改善箇所説明図

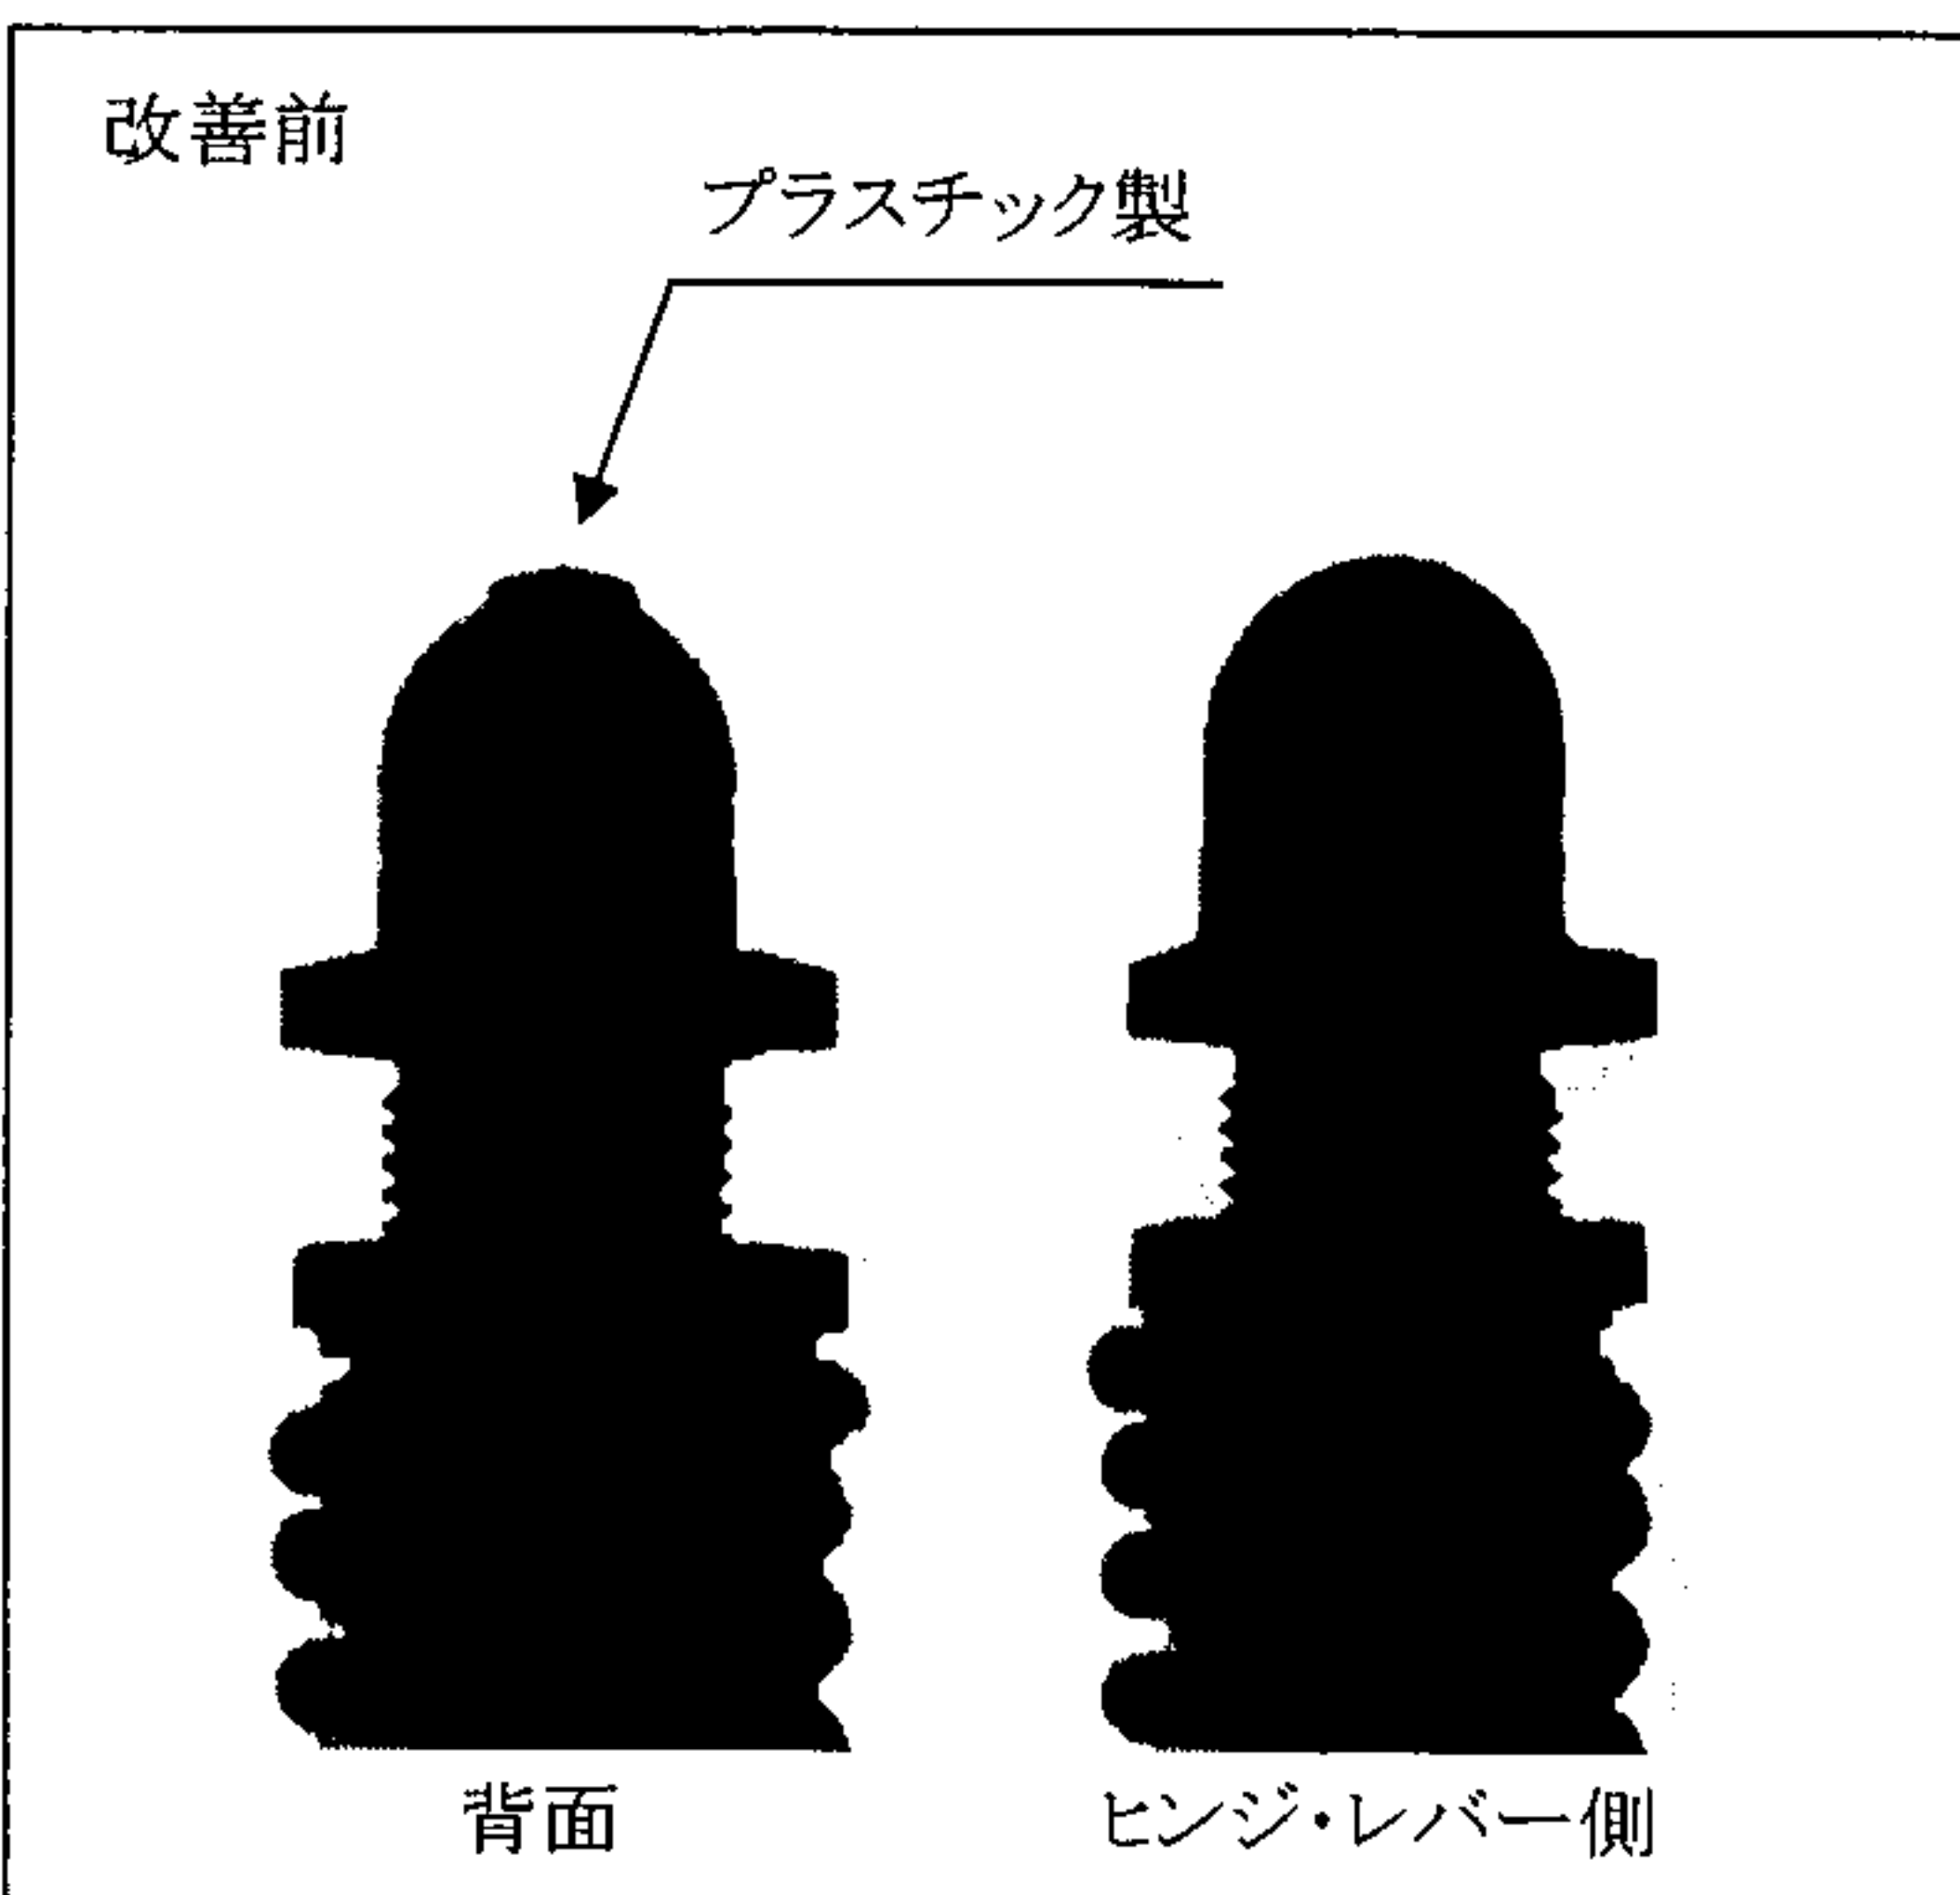
トランクリッドを保持するトランクリッド・テレスコピック・スプリングを組み付ける際の調整が不適切なため、トランクリッドの開閉を繰り返し行くと、ボール・ソケットに過度な応力を受けるものがある。そのため、ボール・ソケットが破損して車体から当該スプリングが外れ、トランクリッドを開けた場合、保持されず降下するおそれがある。

全車両、トランクリッド・テレスコピック・スプリングを対策品と交換する。

対策品の供給に時間を要すことから、当面の暫定措置として、全ての使用者に不具合内容を通知し、後日当該トランクリッド・テレスコピック・スプリングを対策品と交換する。
